Исх. № 02-02/707  
«16» 08 2024 г.

Информируем Вас о том, что службой качества ООО «Рубеж» зафиксированы сценарии работы, при которых модуль МДУ-1С-R3 версии v.2.39 обрабатывает нештатно. Корректность работы достигается программной настройкой системы с помощью дополнительных сценариев в ПО FireSec при пуско-наладочных работах.

Инструкция по настройке корректной работы модулей **МДУ-1С-Р3** с версией прошивки **2.39**.

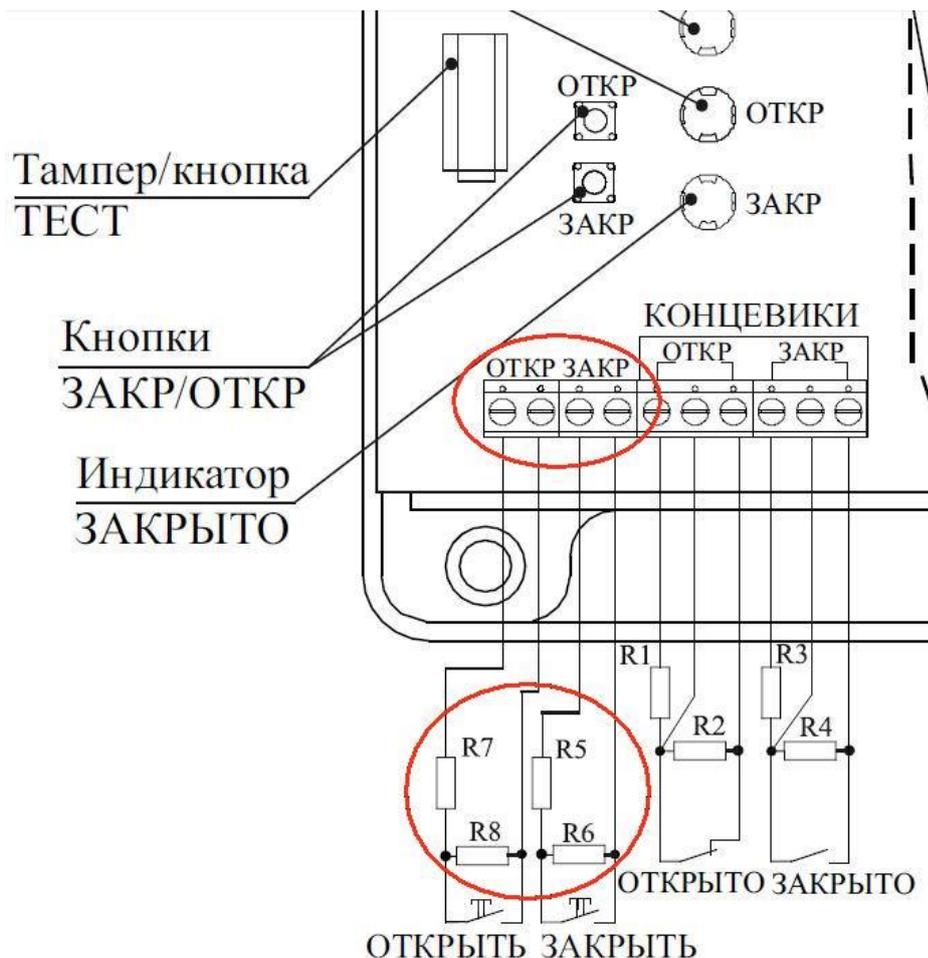
1. При управлении любыми типами приводов не обрабатывают кнопки «откр» и «закр», находящиеся на плате МДУ-1С-Р3. **Для работы кнопок «откр» и «закр»**, размещенных на плате МДУ-1С-Р3, в обязательном порядке необходимо **установить резисторы на цепи подключения внешних кнопок** даже если внешние кнопки не будут использоваться. Т.е. необходимо зашунтировать клеммы подключения внешних кнопок согласно схеме подключения, приведенной в руководстве по эксплуатации на модуль МДУ-1С-Р3, либо руководствуясь рисунком ниже (клеммы и резисторы обведены красным). Номинал резисторов R5, R6, R7, R8 – 680 Ом.

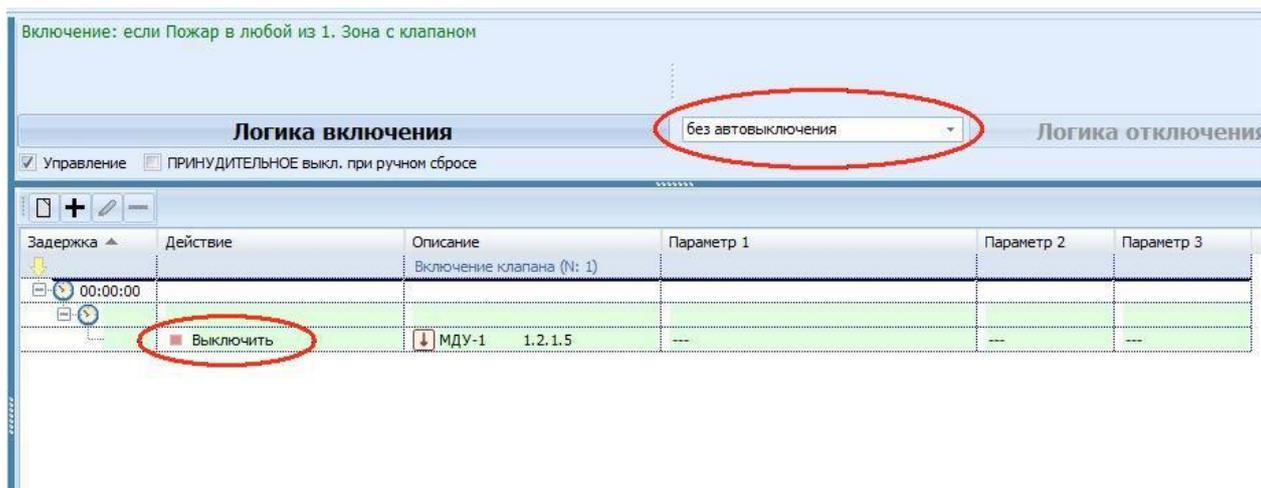
2. В случае управления огнезащитным клапаном с возвратной пружиной (в конфигурации МДУ-1С-Р3 тип привода – «пруж.»), начальное состояние – «откр.» наблюдается некорректная работа при управлении из сценария или через прибор Р3-Рубеж-2ОП. Для правильной работы клапана в случае пожара необходимо настроить систему таким образом:

- для сработки (перевода в защитное положение) создается сценарий с нужной логикой включения, в логике выключения выбрать настройку «без автовыключения», в исполнительном блоке сценария в графе «Действие» указать «Выключить» МДУ-1:

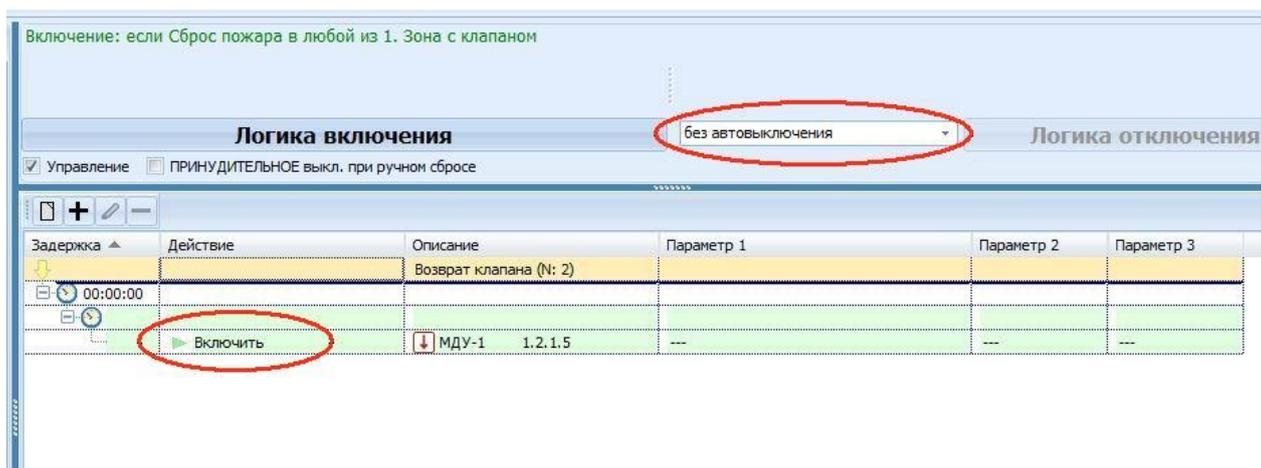
- для возврата в норму (начальное положение) создается сценарий с логикой включения «Сброс пожара» с указанием от каких зон сброс пожара будет приводить к возврату в норму клапанов ОЗ, в логике выключения выбрать настройку «без автовыключения», в исполнительном блоке сценария в графе «Действие» указать «Включить» МДУ-1:
